Gutachterliche Stellungnahme

zur Eignung einer folienverstärkten, absturzsichernden Vertikalverglasung

Bauvorhaben: Klinikum Ludwigshafen

Aktenzeichen: 08-G-16904

Abbildung 2: Abmessungen der Scheibe mit Punkthaltern

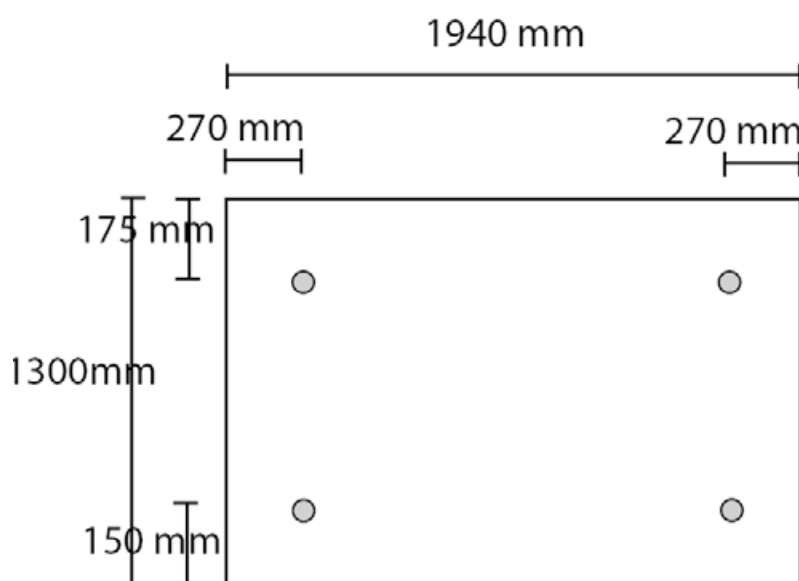
Die Fassade des Klinikums Ludwigshafen besteht aus punktförmig gehaltenen ESG-Scheiben mit einer rechteckigen Geometrie mit den Feldgrößen von H x B 1300 mm x 1940 mm (s. Abbildung 2). Je Geschosshöhe sind 3 Reihen der Scheiben übereinander angebracht.

Die Punkthalter haben einen Tellerdurchmesser von 50 mm und ein zylindrisches Bohrloch mit einem Durchmesser von 20 mm. Die starren Punkthalter sind in den vier Ecken der Verglasung mit Randabständen von horizontal 270 mm und vertikal 150 mm (von unten) bzw. 175 mm (von oben) angeordnet (siehe Abbildung 2).

2006 wurden Versuche zur Resttragfähigkeit der Scheiben durch die TU Darmstadt unter unserer Leitung durchgeführt. Die Versuche sind detailliert in einem Versuchsbericht dokumentiert [9]. Die Versuche wurden an 6 Scheiben mit den Abmessungen gemäß Abbildung 2 durchgeführt. Alle Scheiben waren auf der Innenseite vollflächig mit der Folie Typ Ultra 600 der Fa. 3M verklebt.

Abbildung 3: Punkthalter und Unterkonstruktion

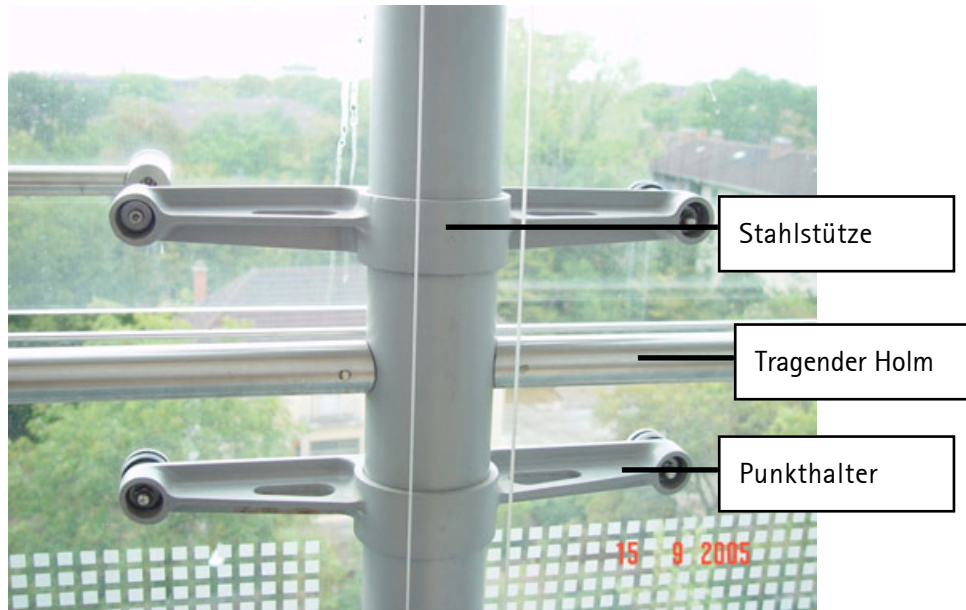
Jede Scheibe wird mit 4 Punkthaltern über Stahlhalter mit einer Rundstütze aus Stahl verbunden (siehe Abbildung 3). Zwischen der unteren und der mittleren Reihe der Verglasung befindet sich ein tragender Holm, der mit der Stahlstütze verbunden ist.

Die Scheiben sind hinsichtlich der Absturzsicherheit in die Kategorie C1 einzustufen. Da gemäß TRAV seit 2003 absturzsichernde Verglasungen der Kategorie C1 aus VSG sein müssen, wenn sie punktförmig gelagert sind, sollten die eingebauten Scheiben mit einer Splitterschutzfolie nachgerüstet werden, um den Anforderungen an die Resttragfähigkeit gerecht zu werden.
